Keuringsverslag van een elektrische laagspanning- en zeer lage spanningsinstallatie

NIET CONFORM

Straatnaam Wilgenlaan
Huisnummer 7
Busnummer
Postcode 8500
Gemeente Kortrijk
Land België

Controlebezoek van een oude huishoudelijke elektrische installatie van een wooneenheid bij verkoop op vraag van de verkoper volgens (KB 08/09/2019) - AREI Boek 1- 8.4.2. en 8.2.1. en 4.2.4.3.

Afbeelding schakel- en verdeelbord:

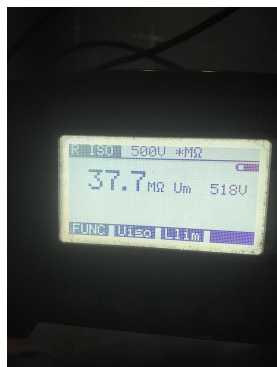
- 15.01 Het verdeelbord is niet makkelijk toegankelijk. (Boek 1 Onderafdeling 5.3.5.1.C.)
- 15.02 De aanduiding van de stroomkringen en/of apparatuur, aansluitklemmen, enz dient aangebracht of vervolledigd te worden. (Boek 1 Onderafdeling 3.1.3.1. en 3.1.3.3.A. en 5.1.6.1)

- 15.07 Verdeelbord dient vervangen te worden, de beschermingsgraad tegen rechthoekse aanraking is onvoldoende. (Boek 1 Onderafdeling 4.2.2.3.)
- 15.10 Niet gebruikte invoeringen van het verdeelbord zijn niet correct of onvoldoende afgedicht. (Boek 1 Afdeling 5.1.4. en 4.2.2.3.)

- 15.13 De nominale spanning dient duidelijk vermeld te worden op een oordeelkundig gekozen plaats. (Boek 1 Onderafdeling 3.1.3.3.)
- 15.15 De toegankelijkheid van het schakelbord is te verbeteren. (Boek 1 Onderafdeling 5.3.5.1.C.)

- 17.02 De smeltzekeringhouders of houders van kleine vermogensschakelaars met pennen met een sectie kleiner dan 10mm2 dienen voorzien te worden van kalibreerelementen. (Boek 1 Onderafdeling 5.3.5.5.A.)

- 17.08 De aanduiding van de nominale stroomsterkte van smeltzekeringen en/of vermogensschakelaars is niet zichtbaar of is uitgewist. (Boek 1 Onderafdeling 1.4.2.1.)

19.13 Toestellen zonder bodem moeten bevestigd worden op aangepaste montageplaten. (Boek 1 Afdeling 5.1.4. en 5.3.5.2. en 5.3.5.4.)
